改善箇所説明図

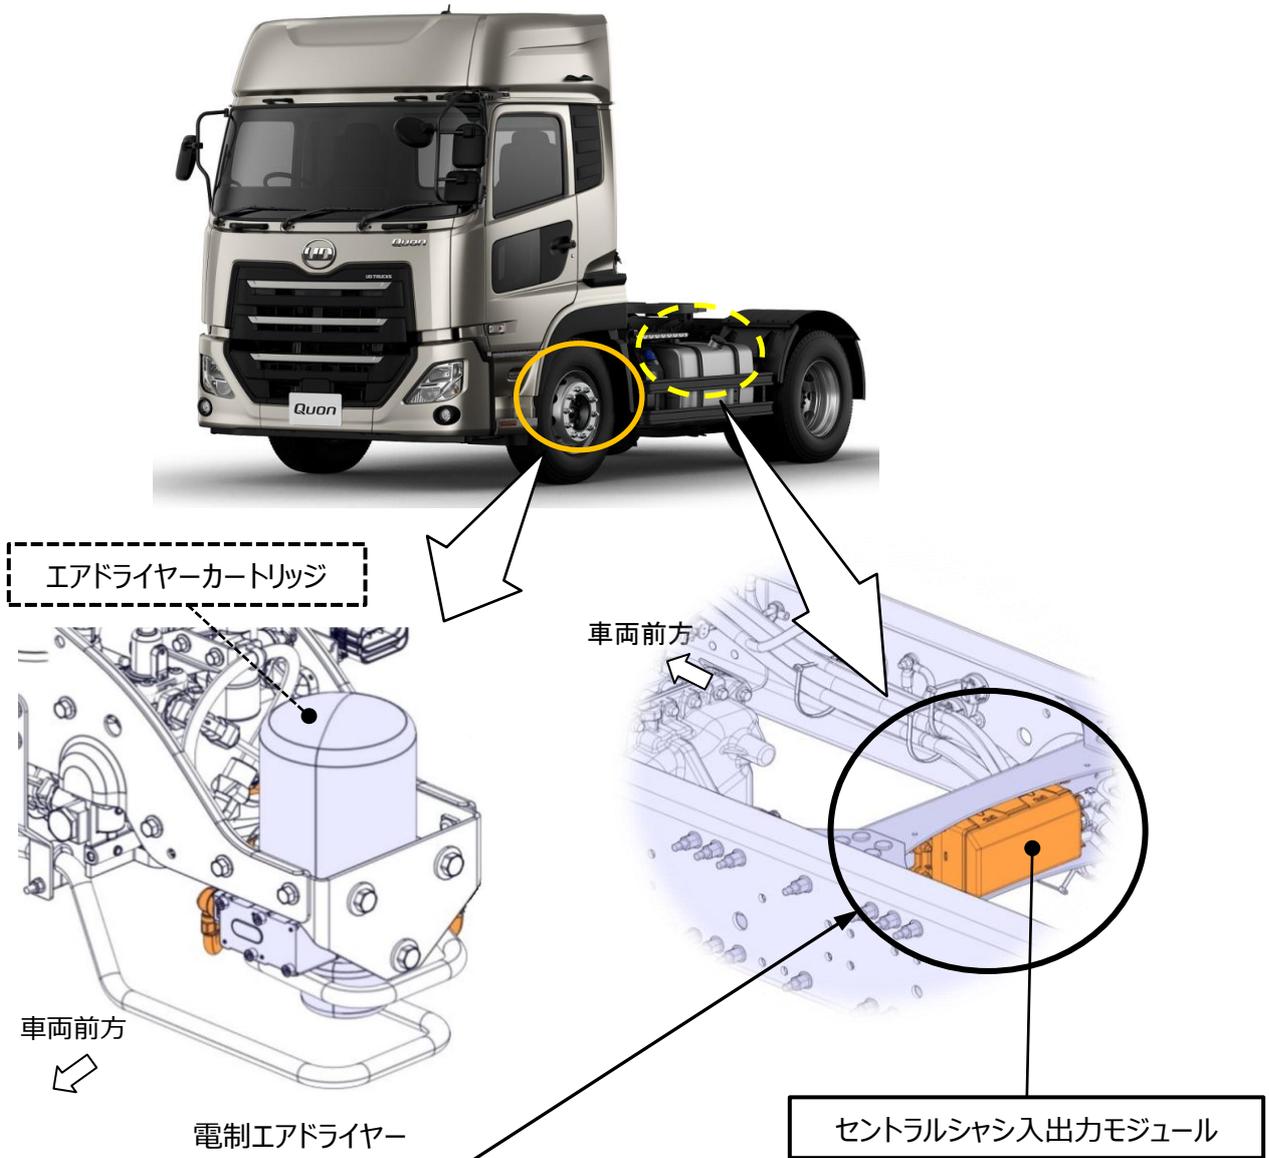
大型トラックの電制エアドライヤーにおいて、セントラルシャシ入出力モジュールのエアドライヤー再生プログラムが不適切なため、当該ドライヤー乾燥再生動作が適切な頻度にて行われず高湿度の圧縮空気が供給先のエアタンク及びトレーラーブレーキ回路内で結露し凝縮水が生成される。そのため、そのままの状態で使用を続けると、高湿度の圧縮空気が各回路に供給され結露によるシステム異常等の警告メッセージが表示され、最悪の場合、トレーラー側ブレーキ回路内で凝縮水が凍結し、トレーラー側の主ブレーキが効かない、または駐車ブレーキ引きずりにより火災に至るおそれがある。

全車両、セントラルシャシ入出力モジュールのプログラムを、対策プログラムに書き換える。また、初年度登録から2カ月以上経過した車両は、エアドライヤーのエア出力ポートを点検し乾燥剤の粒子等が付着している場合は、エアドライヤーカートリッジを新品に交換する。
